**INFORME DE HITO DE CONTROL
N° 020-2024-OCI/5353-SCC**

**OBRA “REFORZAMIENTO ESTRUCTURAL DE TALUD; EN
EL (LA) LOS CERROS DEL SECTOR MAL PASO INGRESO
A CALETA GRAU POR DESLIZAMIENTO EN EL DISTRITO
DE ZORRITOS, PROVINCIA CONTRALMIRANTE VILLAR,
DEPARTAMENTO TUMBES”**

**HITO DE CONTROL N° 2 – CULMINACIÓN Y RECEPCIÓN
DE OBRA**

Imagen n.º 57

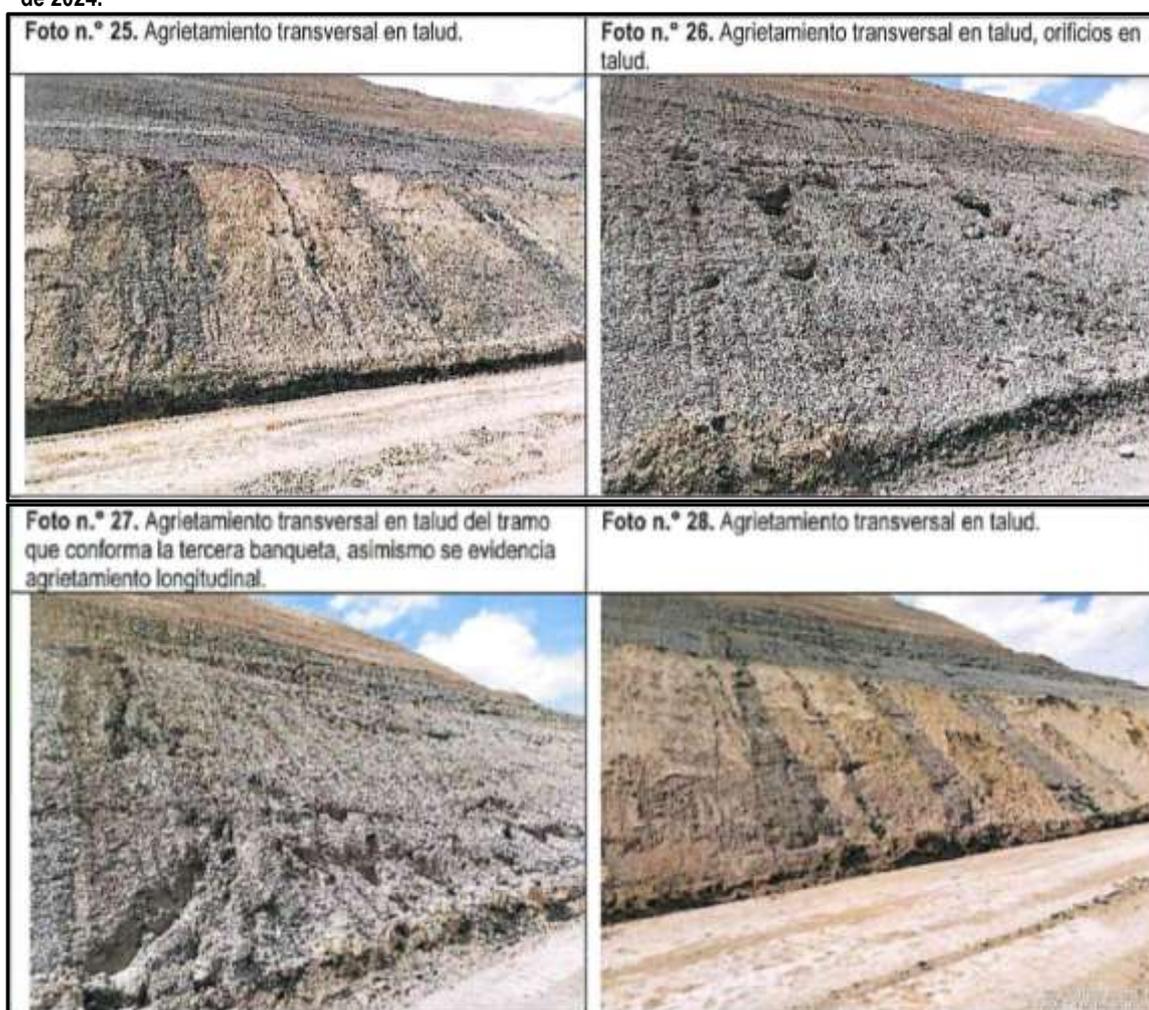
Al respecto, las superficies en pendiente de los taludes encontrados son de terreno natural, es decir que, por las características de los suelos en los tramos intervenidos nos encontramos con superficies de taludes arcillosos, los que podrían presentar fallas por la erosión del suelo ante eventuales precipitaciones pluviales de intensidad, puesto que, no presentan revestimiento alguno el cual pudiera dar protección y estabilidad a los taludes. Es preciso indicar que de los estudios de mecánica de suelos del expediente técnico la estratigrafía de los suelos corresponde a un CL²⁵, arcilla de mediana plasticidad quebradiza estado compacto y poco húmedo, según la clasificación por el método de SUCS²⁶.
